改善箇所説明図

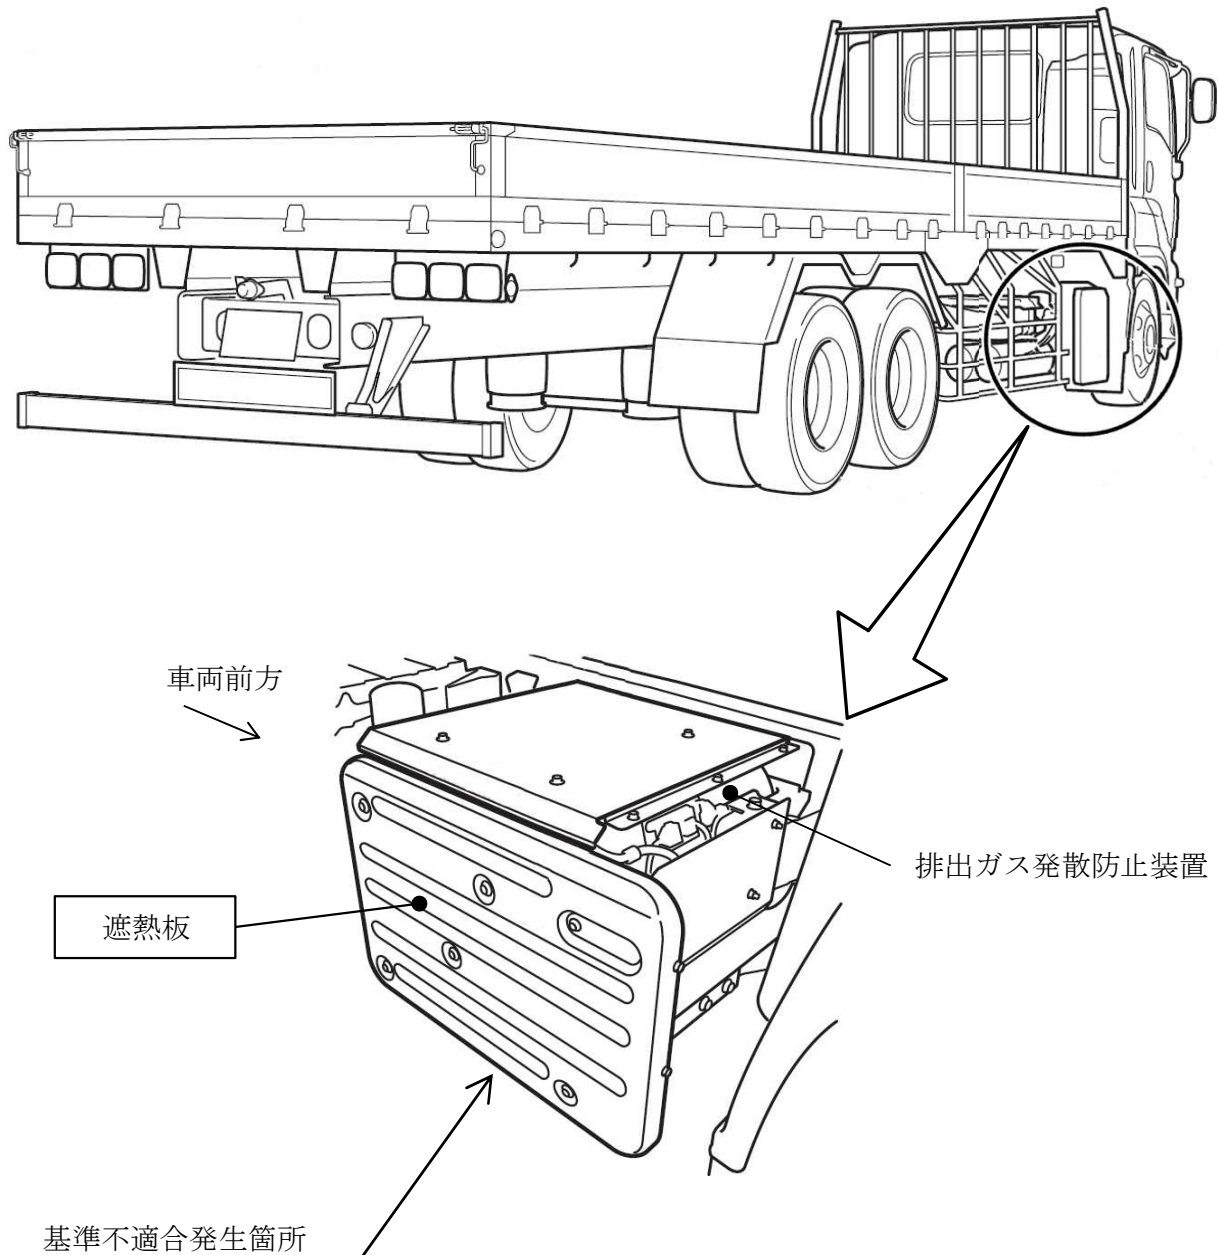
大型トラックにおいて、排出ガス発散防止装置の遮熱板の組み付け工程が不適切なため、誤った仕様の遮熱板を組み付けたものがある。そのため、前輪タイヤの最後部の後端と当該遮熱板の距離が400mmを超え、巻込防止装置に係る保安基準に適合しなくなるおそれがある。

全車両、排出ガス発散防止装置の遮熱板を点検し、誤った仕様のものが組み付けられている場合は正規品に交換する。

識別： 助手席側ドア開口部のドアストライカ付近に銀色シールを貼付する。
